Il valore della partecipazione nel
procedimento VAS - SUAP

Nuovo Parco Rottami Acciaieria
in Comune di Spinadesco (CR)

Cremona, 21 ottobre 2025 - Sala Eventi Spazio Comune

Figura 11. Sezione trasversale del capannone e del piazzale rottami

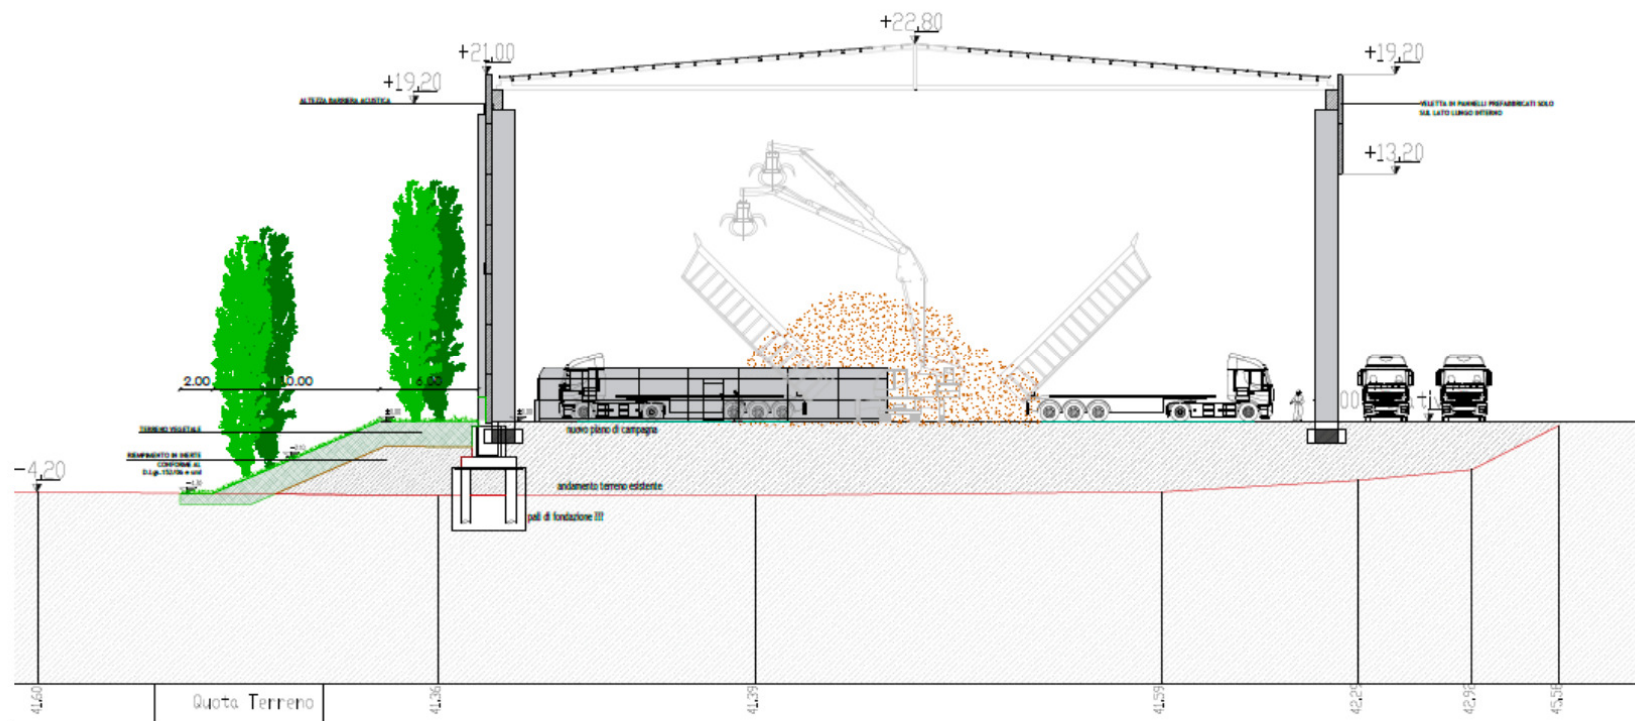
Il progetto prevede il riempimento con scorie intertizzate della scarpata morfologica per colmare un dislivello di 5 metri e il taglio del bosco filtro esistente nell'area per la realizzazione di un nuovo piazzale e di un capannone dell'altezza di circa 20 metri e aperto su tre lati per il deposito e la selezione di rifiuti metallici da immettere nella linea di produzione dell'Acciaieria + realizzazione parco urbano di circa 55.000 mq a nord

Abbattimento del bosco filtro e riempimento del dislivello di 5 metri per nuovo piazzale e capannone

- ▶ Massiccio abbattimento del bosco filtro ormai maturo (20 anni) esistente tra l'impianto e l'abitato di Spinadesco
- ▶ Riempimento della scarpata morfologica con scorie inertizzate
- ▶ Ampliamento ad Ovest dell'impianto industriale con avvicinamento all'abitato di Spinadesco
- ▶ Criticità ambientali e sanitarie: la riduzione dell'area destinata alla forestazione comporta un aggravio sotto il profilo ambientale e sanitario, indipendentemente dalla futura destinazione d'uso.
- ▶ Impatto emissivo: l'ampliamento dell'ambito produttivo comporterà l'avvicinamento delle fonti di emissione di polveri, inquinanti di combustione da traffico e rumore a ridosso dell'abitato di Spinadesco (con probabile incremento?)
- ▶ Raccomandazione: ATS suggerisce di valutare alternative localizzative per l'ampliamento nel Rapporto Ambientale
